Wielkopolskie Muzeum Niepodległości

Poznań, 18 września 2023 r

Dotyczy: **Postępowania o udzielenie zamówienia publicznego pn.: Budowa Muzeum Powstania Wielkopolskiego 1918-1919 – postępowanie numer FA.261-4/2023.**

Zamawiający w ww. postępowaniu na podstawie art. 135 ust. 1 i 2 oraz 137 ust. 1 ustawy z dnia 11 września 2019 r. Prawo zamówień publicznych (tj. Dz. U. z 2022 r. poz. 1710 ze zm.) zwanej dalej Ustawą lub Ustawą Pzp, informuje o pytaniach i wyjaśnieniach do treści Specyfikacji Warunków Zamówienia (SWZ) oraz zmianach SWZ:

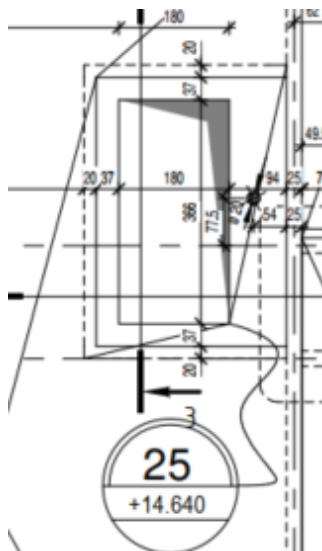
10. Prosimy o wskazanie czy otworowanie stropu +11,73 w osiach U5-BD ma być wykonane wg rys. MPWP-EX-STC-B-RE-071-0-0-Strop +10.13, +11.73, +12.09, +12.85. Zbrojenie, czy też wg MPWP-EX-STC-B-FP-004-0-0-Rzut piętra 04. Na rysunku MPWP-EX-STC-B-RE-071-0-0 otwór nie występuje, ale pojawia się on na MPWP-EX-STC-B-FP-004-0-0-Rzut piętra 04. Poniżej wycinki z przywołanych rysunków.

Na rysunku MPWP-EX-STC-B-FP-004-0-0-Rzut piętra 04 uwzględniono obowiązujące otworowanie wg aktualnych na dzień opracowania dokumentacji projektów branżowych. Uzupełniająco udostępniono rysunek MPWP-EX-STC-B-RE-071-0-1-Strop +10.13, +11.73, +12.09, +12.85, +14.64. Zbrojenie

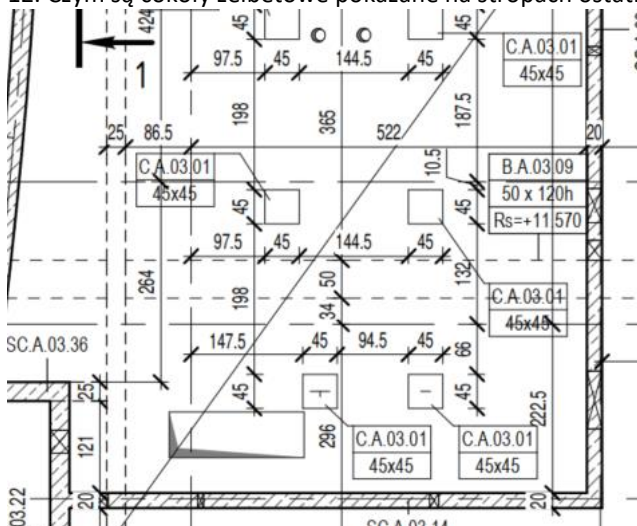
11. Prosimy o przekazanie rysunku zbrojowego stropu +14,64 w budynku B.

Udostępniono rysunek MPWP-EX-STC-B-RE-071-0-1-Strop +10.13, +11.73, +12.09, +12.85, +14.64. Zbrojenie

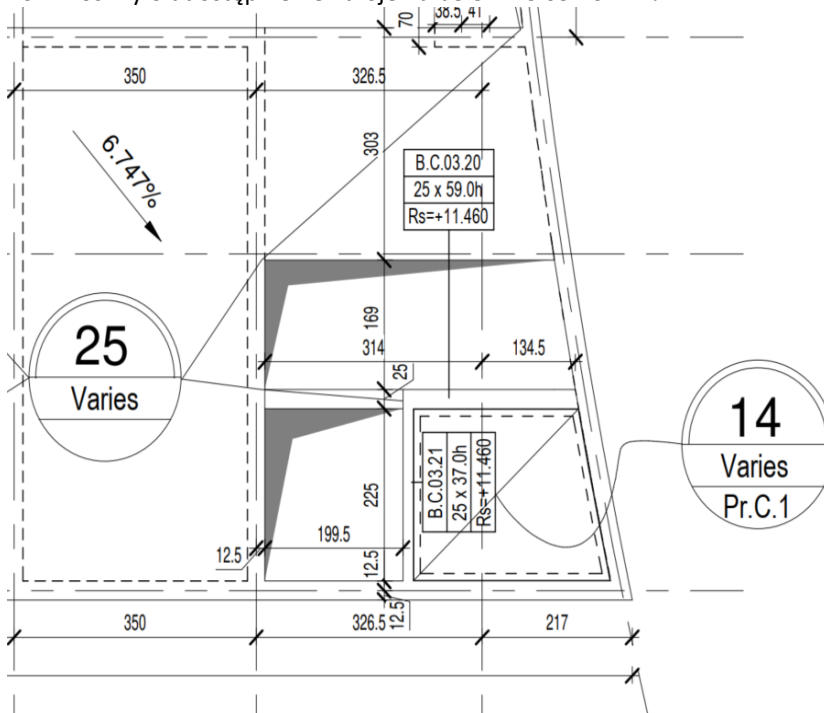
14. Prosimy o jednoznaczne podanie geometrii stropu przybudówki w budynku C tj. m.in. wartość i kierunek spadku.

Wartości i kierunki spadków wg architektury. Rysunek konstrukcyjny MPWP-EX-STC-D-FP-001-1-1-Rzut piętra 01 został doprecyzowany.

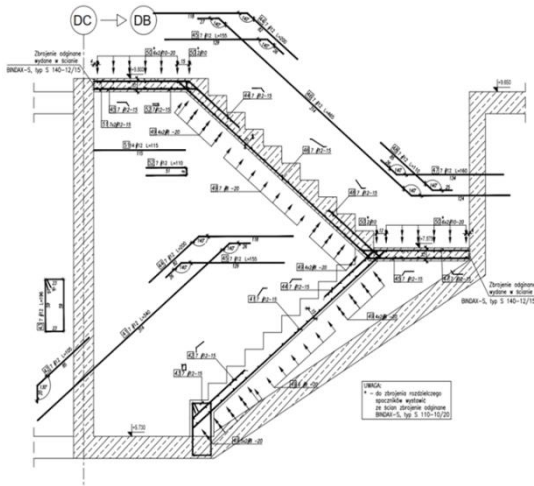
16. Prosimy o udostępnienie zbrojenia belek B.C.03.20 i 21?

Uzupełnia się rysunek MPWP-EX-STC-C-RE-090-0-1-Stropodach. Zbrojenie dolne. Kierunek X

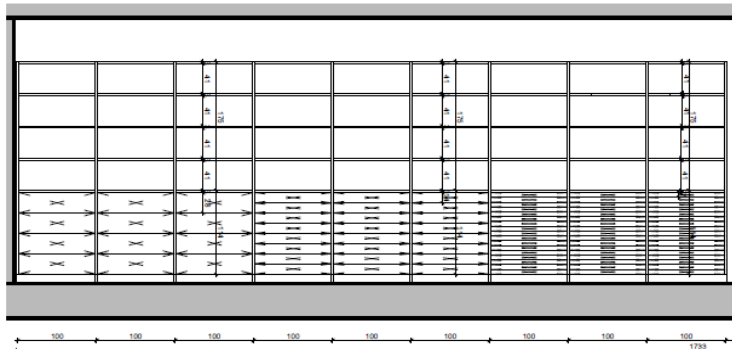
2. Prosimy o przekazanie dokumentacji uwzględniającej zbrojenie mikropali stanowiących fundamenty pod kładki pokazane na rys. MPWP-EX-STC-U-FP-000-4- Rzut fundamentów pod kładki .

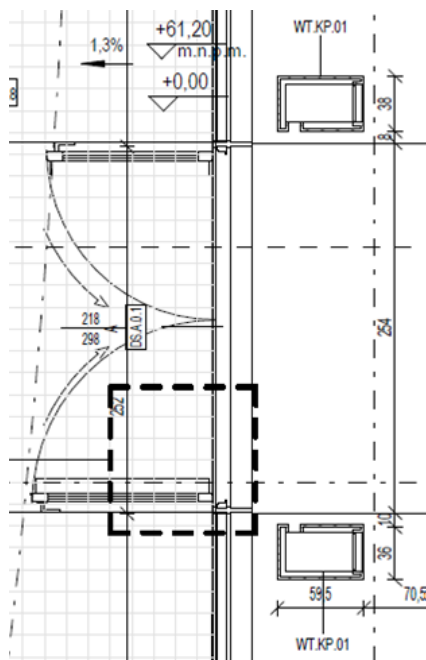
8. W Projekcie Wykonawczy Instalacji Sanitarnych, tom 2.3.2.1 PROJEKT INSTALACJI GRZEWCZYCH na wejściu do budynku A zamontowane są pionowe kurtyny powietrzne (poniżej fragment rys. MPWP-EX-HEA-A-FP-000-0-Rzut parteru - Instalacja centralnego ogrzewania

Zgodnie z powyższą uwagą w Projekcie Architektury 2.1 TOM 1 – ARCH na rys. nr MPWP-EX-ARC-A-FP-000-0-1-KONDYGNACJA 0 pokazano zabudowę kurtyny powietrznej (ozn. WT.KP.01) – patrz poniżej:

Informacje pokazane na powyższym rzucie architektonicznym nie są wystarczające do rzetelnej wyceny zabudowy meblowej tej kurtyny powietrznej. Prosimy o przekazanie detalu tej zabudowy meblowej, ze szczególnym uwzględnieniem poniższych informacji:

Dokumentacja projektowa, w tym specyfikacja materiałowa zawiera wystarczające dane do wyceny. Projekt wewnątrz zostanie przekazany na zasadach opisanych w § 2 pkt. 16 PPU i zgodnie z odpowiedzią na pytanie 168 z serii 25 opublikowaną 29.08.2023 r.
